Oggetto: Protocollo Intesa Stato-Regione Toscana relativo al procedimento di localizzazione opere d'interesse statale per l'accertamento di conformità a prescrizioni e norme, piani urbanistici e edilizi-ex Art. 81 DPR n.616/77 e DPR n. 383/94 e ss.mm. e ii.
Progetto principale: per la verifica della conformità urbanistica edilizia del "Progetto definitivo Autostrada A1 MI-NA - Ampliamento alla terza corsia tratto: Firenze Nord – Firenze sud - N° 11 interventi esterni al nastro autostradale ricadenti nel territorio fiorentino. Progetto argomento della Conferenza:
07 - Mantenimento viabilità provvisoria accesso cava di Monteripaldi da cantiere C7. Riattivazione Conferenza di Servizi decisoria in forma semplificata e in modalità asincrona. Nota Provveditorato Interregionale alle OO.PP. Toscana Marche Umbria prot. n. 0007003 del 03/04/2026. *Richiesta di parere.*

PREMESSA

ISTRUTTORIA

Figura 5: Stralcio della cartografia del PIT con l'area di intervento Progetto A e B Monteripaldi e Cantiere C7 in Comune di Impruneta e Firenze (area di intervento in rosso)

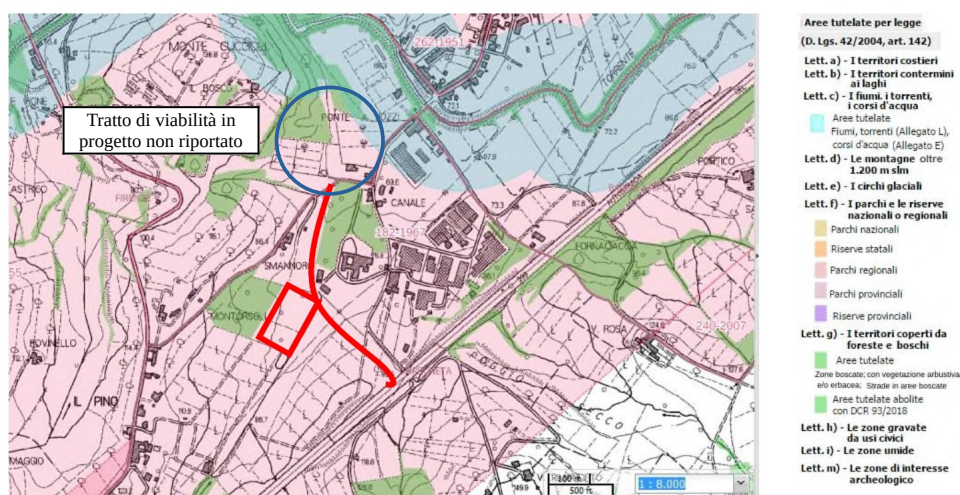
Visionata la suddetta Relazione Paesaggistica (elab. OG280-PD-TECN-AUA-00000-REL-000001-02) non si ha riscontro tuttavia di quanto dichiarato da ASPI in merito all'assenza dell'area boscata.

Si evidenzia invece che dalla figura 5 - Stralcio della cartografia del PIT, riportata nella suddetta Relazione, risulta una probabile zona boscata (art.142, comma 1, lettera g del DLgs 42/04) nel Comune di Firenze dove il tracciato viario erroneamente non risulta rappresentato (vedi cerchio blu), in quanto si arresta presso il confine del Comune di Impruneta.

presente nell'ABACO, risulta che alla suddetta area è assegnata la classe 311 (Boschi di latifoglie) di uso del suolo, secondo il progetto CORINE Land Cover, **si ritiene necessario un approfondimento che accerti la presenza o meno di area boscata, come definita dalla LR 39/2000 e dal DPGR 48/R/2003. Nel caso sia confermata l'area come boscata, si ricorda che per l'eventuale "Rimboschimento compensativo" occorre rivolgere specifica istanza al competente ufficio della Città Metropolitana di Firenze, secondo le disposizioni che potranno essere impartite dallo stesso. Sempre nel caso sia presente questa tipologia di area si evidenzia inoltre che si dovrà tenere conto di quanto potrà essere richiesto dalla Direzione Urbanistica - E.Q. Supporto Giuridico Generale/Autorizzazione Paesaggistica, titolare del procedimento relativo al vincolo idrogeologico oltre che paesaggistico.**
